AMPLIAÇÃO DA PEDREIRA DE BALDIO, PENAFIEL
PROJETO DE EXECUÇÃO

PROCESSO DE AVALIAÇÃO DE IMPACTE AMBIENTAL Nº 2684

PARECER DA COMISSÃO DE AVALIAÇÃO

Fevereiro de 2014

Fig.2 – Planta de áreas ardidas por ano

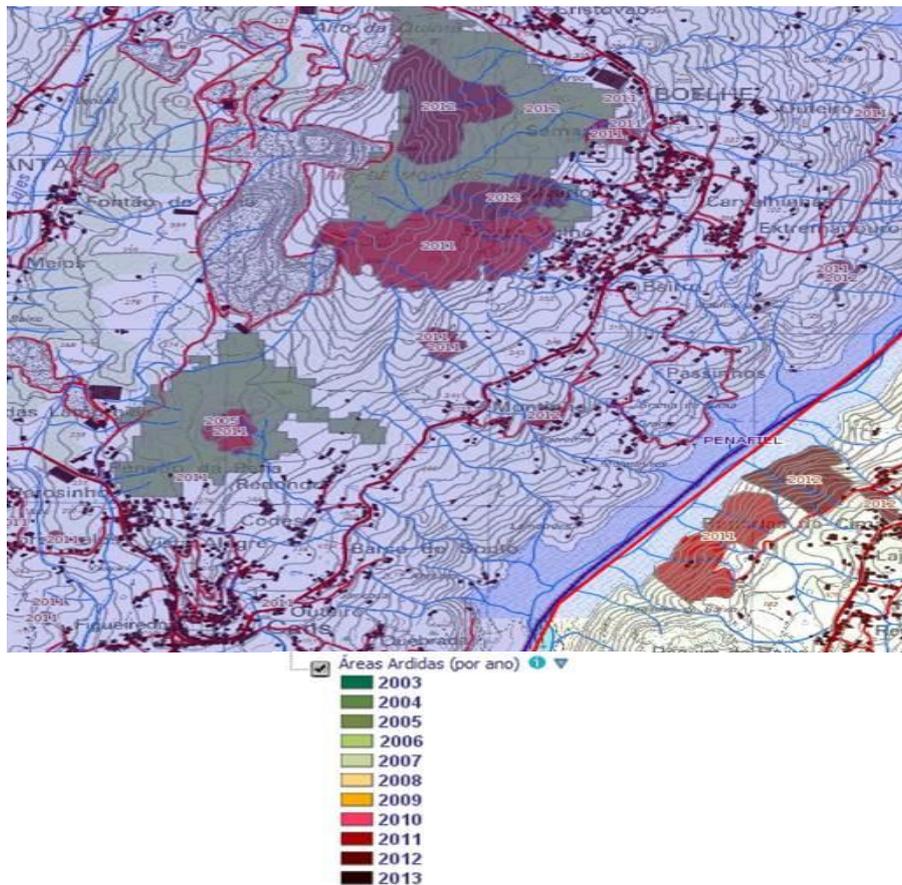
De acordo com a “Planta de Condicionantes – áreas percorridas por incêndios e zonas acústicas” do PDM de Penafiel, a área de ampliação da pedreira foi percorrida por incêndios nos anos de 1998 e 2005. No âmbito do zonamento acústico a pedreira “Baldio” não se localiza em “zona sensível” ou “zona mista”. Tendo em consideração o incêndio de 2005 deverá o ICNF pronunciar-se sobre as ações a empreender nas áreas percorridas por este incêndio.

Como os incêndios florestais decorreram há mais de 1 ano, não há possibilidade de aplicação do disposto no n.º 4 do referido artigo.

A proibição da condicionante à alteração do uso do solo/installação de atividade industrial na área ardida há menos de 10 anos, nos termos deste diploma, deverá ser levantada por despacho conjunto dos ministros responsáveis pelas áreas do ambiente e do ordenamento do território e da agricultura.

Fig.4 – Representação dos recetores considerados, identificando os recetores potencialmente sobre-expostos

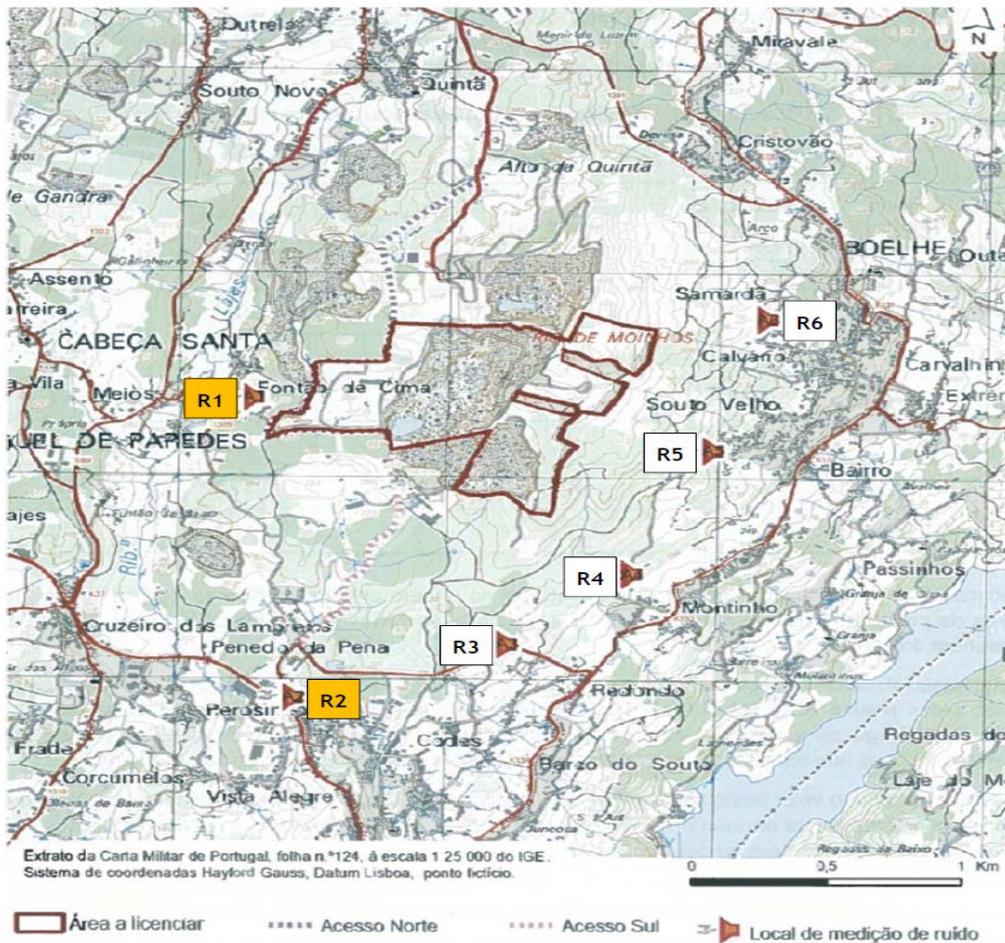
Nesse contexto, a CA considera que os impactes, quanto à incomodidade sonora, estão subavaliados para alguns dos recetores.

Assim sendo, os impactes decorrentes da laboração da pedra serão, nalguns recetores (R1 e R2 – ver Figura 4) significativos, ocorrerão durante o tempo de exploração da pedra (estimado em 54 anos) sendo reversível com o encerramento da pedra.

Considera-se que a não terem sido, desde já, implementadas medidas do foro técnico, acústico ou organizacionais, o plano de monitorização deverá ser reformulado, de forma a avaliar o efetivo cumprimento ou incumprimento do critério de incomodidade sonora e, por inerência, dos valores limite de exposição definidos no RGR.

Fig. 5 - Localização dos pontos de monitorização (Fonte: EIA)

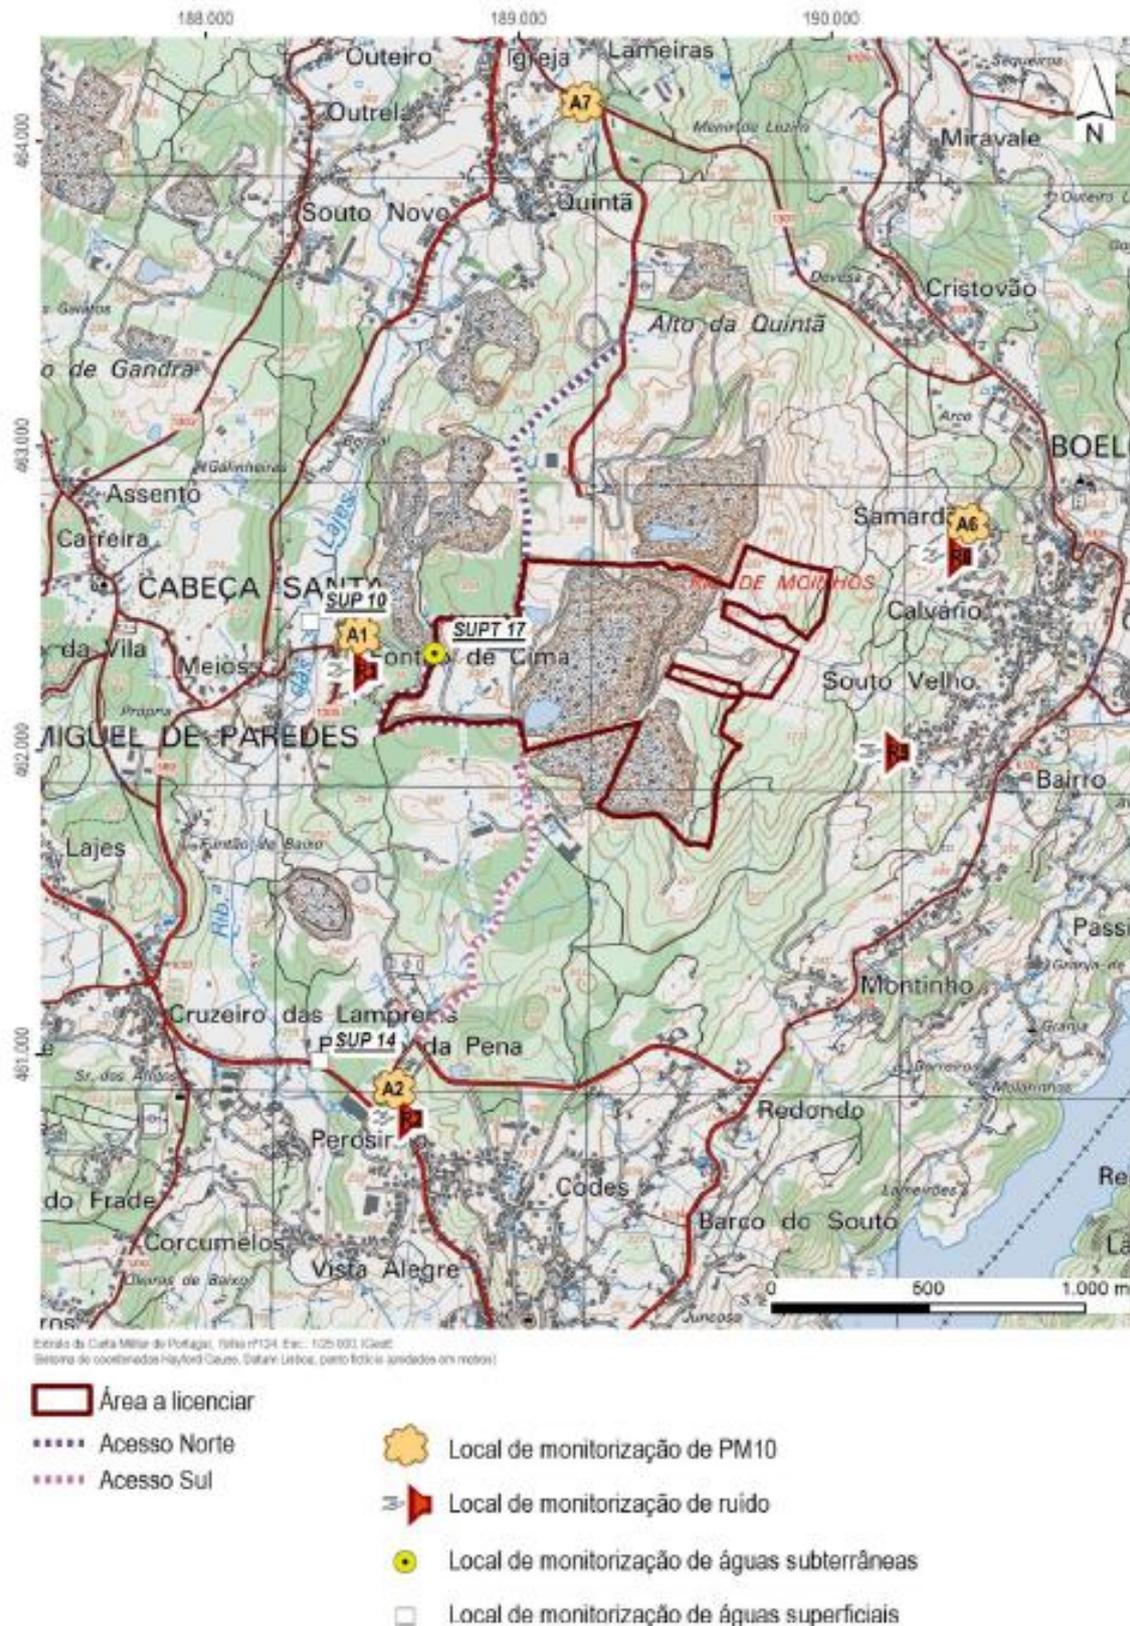
Reformular o plano de monitorização do Ambiente Sonoro de forma a avaliar o efetivo cumprimento ou incumprimento do critério de incomodidade sonora e dos valores limite de exposição do RGR.

Relativamente às Vibrações, e uma vez que durante a visita de campo realizada o proponente mencionou a existência de equipamento de monitorização em duas habitações, além do atualmente existente no escritório da pedreira, deverá ser garantida a realização de monitorização contínua das vibrações sempre que haja pegadas de fogo/desmontes.
